18004471

For OE

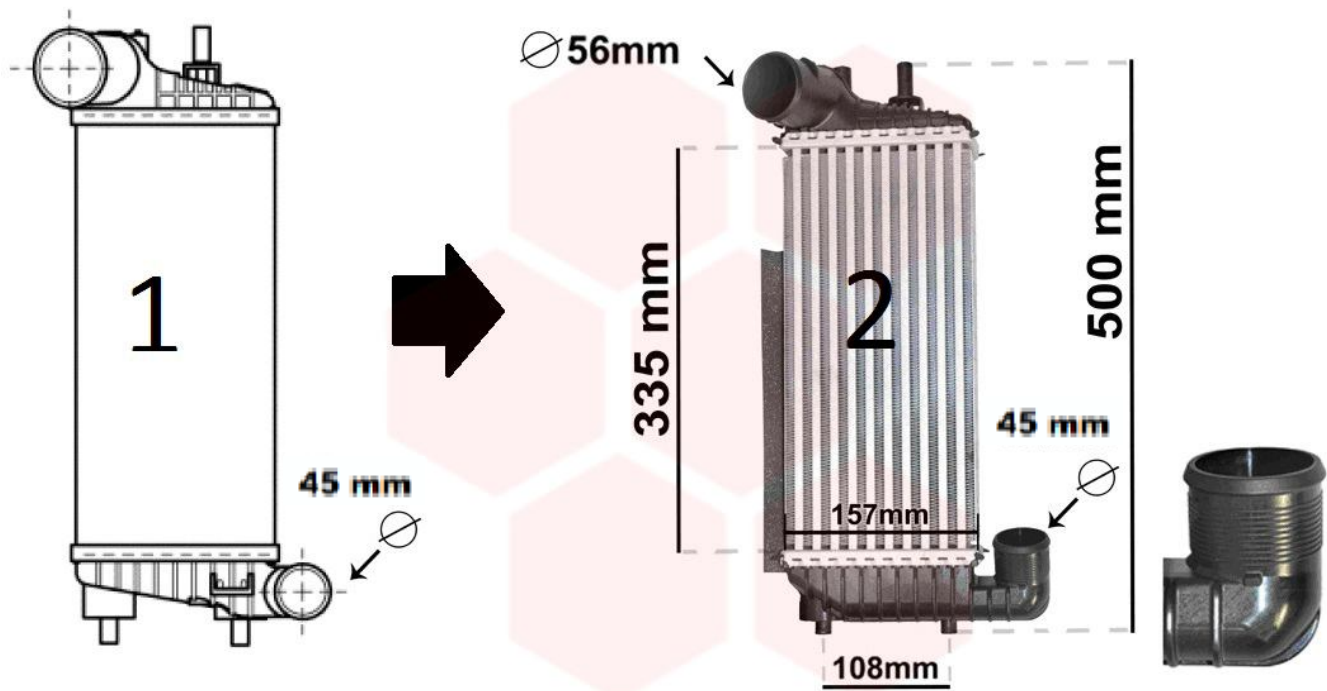
- Indien intercooler (1) gemonteerd is op de wagen, wordt deze vervangen door nummer (2). Hierdoor moet de luchtinlaataansluiting (OE Ford 1823088) ook vervangen worden. Deze is niet meegeleverd.
- Si intercooler (1) est monté sur la voiture, il sera remplacé par le numéro (2). A cause de cela la durite (OE Ford 1823088) doit également être remplacée. Ce n'est pas incluse.
- If intercooler (1) is mounted on the car, it will be replaced by number (2). In this case, the inlet connection (OE Ford 1823088) must also be replaced. This is not included.
- Wenn Kühler (1) im Fahrzeug verbaut ist, wird dieser durch Kühler (2) ersetzt. In diesem Fall muss auch der Turboschlauch (OE Ford 1823088) mit ersetzt werden. Dies ist nicht inbegriffen.
